Znak sprawy: KMR/8/2018

dot. zabezpieczenia przed nielegalnym parkowaniem na ciągu pieszo-rowerowym wzdłuż
ul. Przyjaźni Polsko-Węgierskiej w Krakowie

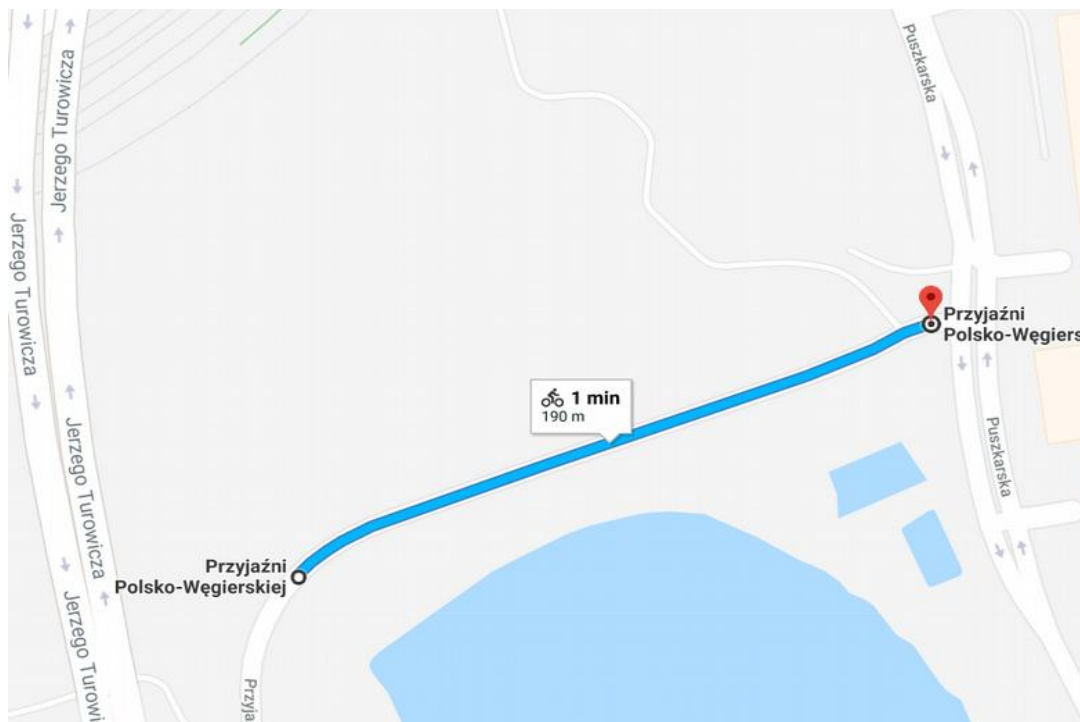
Zwracamy się z prośbą o podjęcie działań mających na celu wyeliminowanie nielegalnego parkowania na ciągu pieszo-rowerowym (CPR) wzdłuż ul. Przyjaźni Polsko-Węgierskiej w Krakowie, na odcinku ok. 190m od skrzyżowania z ul. Puskarską.

Znaki B-36 umieszczone za skrzyżowaniem z ul. J.Turowicza oraz powtórzone przed skrzyżowaniem z ul. Puskarską jest notorycznie ignorowany przez kierowców. Nielegalne parkowanie powoduje drastyczne zawężenie dostępnej szerokości dla pieszych i rowerzystów.

Ze względu na niewielkie natężenie ruchu pieszego proponujemy zmianę oznakowania z C-13/16 (cpr) na C-13 (ddr) wraz z montażem słupków blokujących U-12c. Alternatywnie proponujemy zawężenie szerokości użytecznej cpr poniżej 2,5m. Szerokość ciągu 3,0m, skrajnia drogowa 0,5m, średnica słupka U12c 0,12 m, skrajnia rowerowa do lica słupka 0,2 m - pozostanie 2,18 m szerokości użytecznej.
